## Vodica lanca razvoda

VW | Škoda | Seat 1.2 12V motore (AZQ, BME, BZG)

**SWAG br. 99 12 5467**

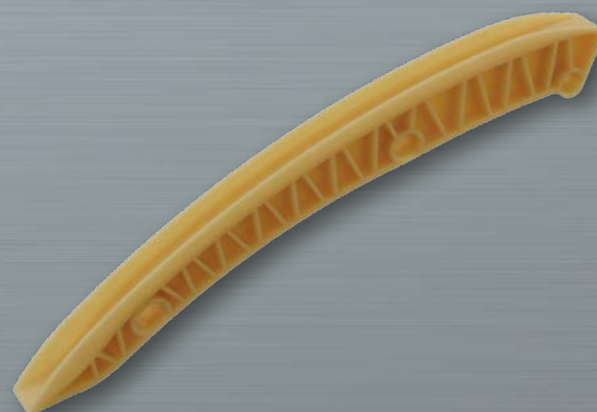
Iako su sve komponente pravilno ugrađene, dešava se da lanac preskače prilikom rada. Ovo se može negativno odraziti na rad motora, pa čak prouzrokovati i oštećenja.

Ukoliko proizvođači vozila ugrade kratke vođice, može se kao posledica toga javiti preskakanje lanca prilikom startovanja i gašenja motora.

Vođica je poboljšana. Sada je duža i omogućava nesmetano kretanje lanca u svim uslovima.

**Preporuka:** Prilikom zamene lanca preporučuje se i zamena svih komponenata (npr. vođica, zatezača, zupčanika), kako bi se obezbedilo nesmetano funkcionisanje lanca.
